REPÚBLICA DE CHILE
DIRECCIÓN REGIONAL
SERVICIO DE EVALUACIÓN AMBIENTAL
REGIÓN DE ATACAMA

RESUELVE CONSULTA DE PERTINENCIA DE INGRESO AL SEIA,
PROYECTO "OPTIMIZACIÓN INGENIERÍA PLANTA DE
FILTRADO".

COPIAPÓ, 06 FEB 2019

Ubicación original de la Planta de Filtrado

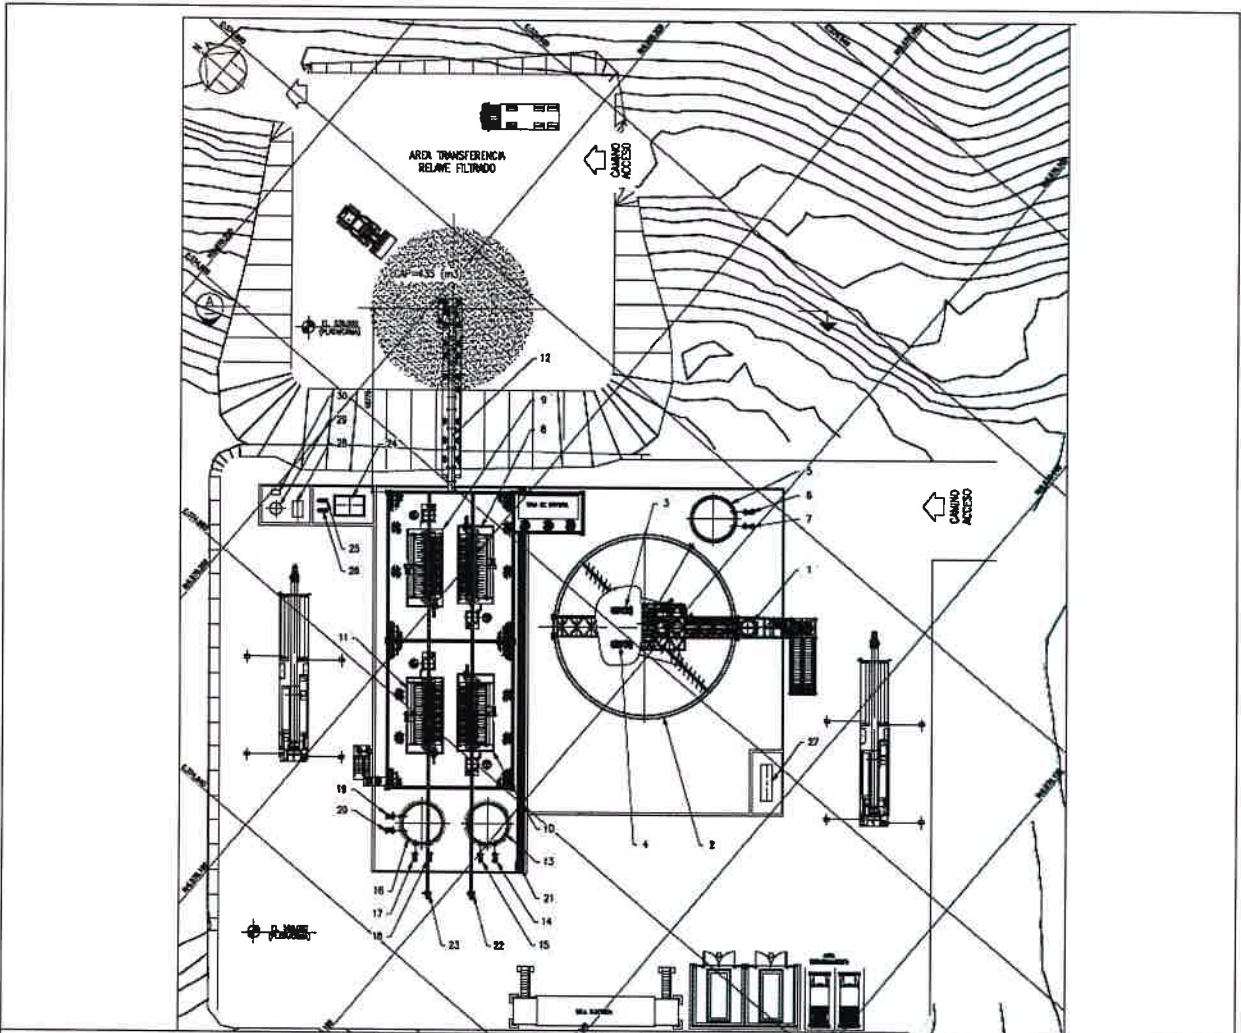
A.- Cambio en la Plataforma Planta de Filtrado

a. Rediseño Construcción de la plataforma de la Planta de Filtrado:

La reducción del área de la plataforma de la Planta de Filtrado, dado que el proyecto original consideró un área poligonal de 9.787 m² de superficie, en el cual se inserta una plataforma rectangular de una superficie de 7.750 m² construidos. En esta área, se incluían todas las unidades o equipos de la Planta de Filtrado, incluyendo el área de la Estación de Transferencia. Indica el Titular que con cambios a realizar en los filtros cerámicos, la inclusión del espesador, la reducción en la longitud de la correa transportadora y la relocalización del área de transferencia de relaves, se optimizará la disposición espacial de la Planta de Filtrado, reduciendo el área a construir a 5.760 m²

Cambios propuestos en Planta de Filtrado en coordenadas UTM Datum WGS84
(Fuente: Plano de Anexo B, Consulta Pertinencia).

c. Nueva línea de aguas recirculadas

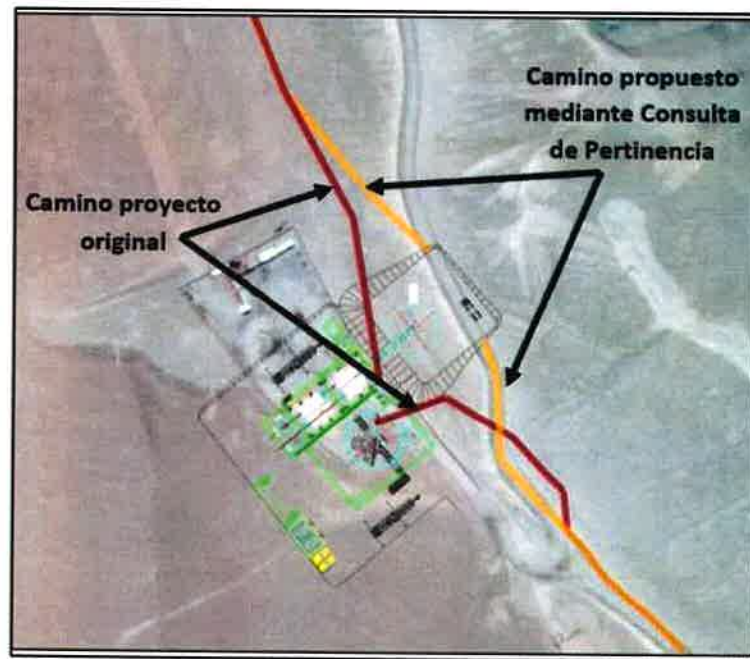
Con la incorporación de un espesador de relaves, se generará un primer flujo de aguas, el cual será conducido mediante tuberías al estanque de aguas recuperadas y de ahí recirculado vía acueducto, para el proceso en la planta.

Señala el Titular que el porcentaje de agua presente en el relave que se obtiene desde el espesador, ingresará en menor proporción al proceso de filtrado, por ende, el caudal de agua filtrada será proporcionalmente menor. Sin perjuicio de lo anterior, el balance de agua recuperada de los relaves se mantendrá igual por cuanto, existirá una recuperación de agua directamente desde el espesador.

De este modo, a los flujos de salida de la Planta de Filtrado que correspondían a relave sólido, agua filtrada y agua de lavado, se le incorpora el agua recuperada del espesador.
